# INSTITUT FÜR BAUTECHNIK

Bescheid  
über  
die Änderung  
des Prüfbescheids vom 28. Februar 1992

**Gegenstand:** Absperrvorrichtungen gegen Brandübertragung  
in Lüftungsleitungen, Serie FKN

**Prüfzeichen:** PA-X 208

1.1 Anlage zum Prüfbescheid  
PA-X 208 vom 29. Febr. 1992

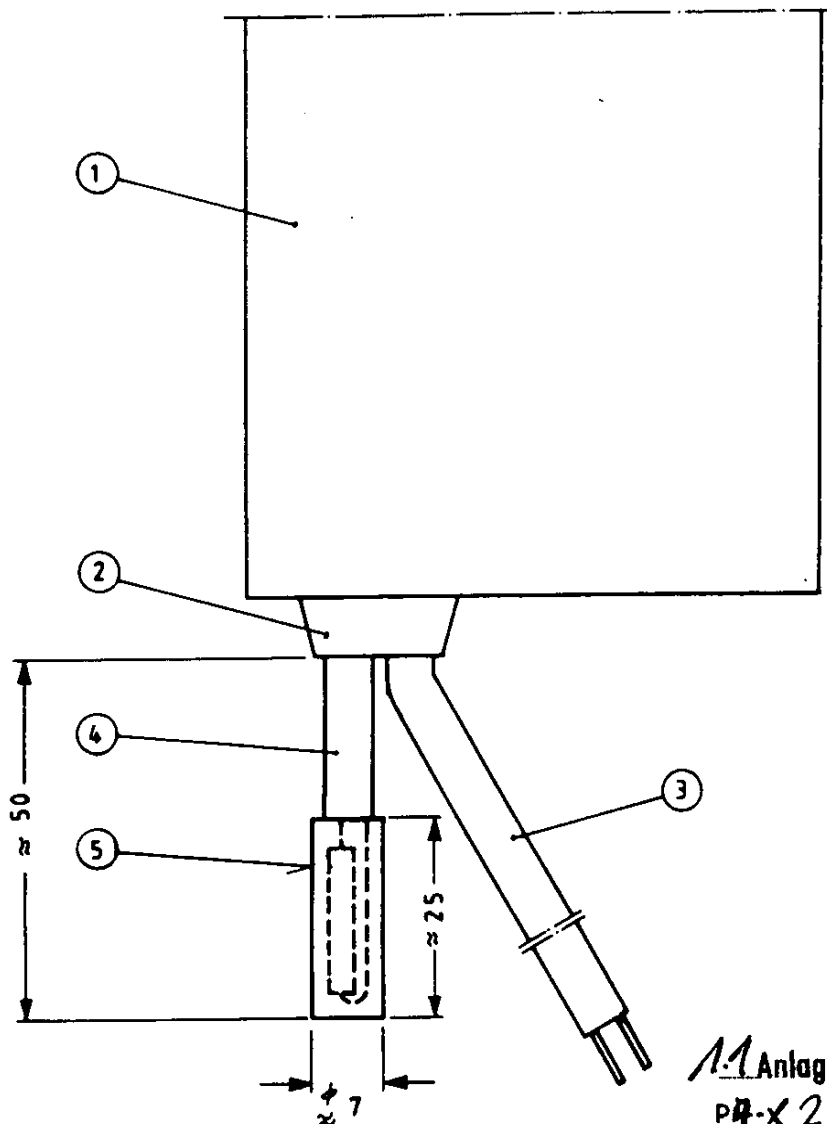
Die in obengenanntem Prüfbescheid enthaltenen elektrischen Stellantriebe - Feder-rücklaufmotore - der Fabrikate Belimo und gegebenenfalls Binar müssen zusätzlich mit einer außenliegenden Temperatursicherung vom Typ ZAE 72 (Fabrikat Microtherm) entsprechend beigefügter Anlage ausgerüstet sein; dabei sind die Federrücklauf-motore komplett mit außenliegenden Temperatursicherungen ausschließlich vom Hersteller der Federrücklaufmotore zu liefern.

1	Federrücklaufantrieb entsprechend den Angaben des Prüfbescheides
2	Kabeldurchführung
3	Anschlußkabel
4	Kabelülle / Isolierschlauch
5	Temperatursicherung (Öffner), in KS-Gehäuse, Typ Z A E 72 (Microtherm)
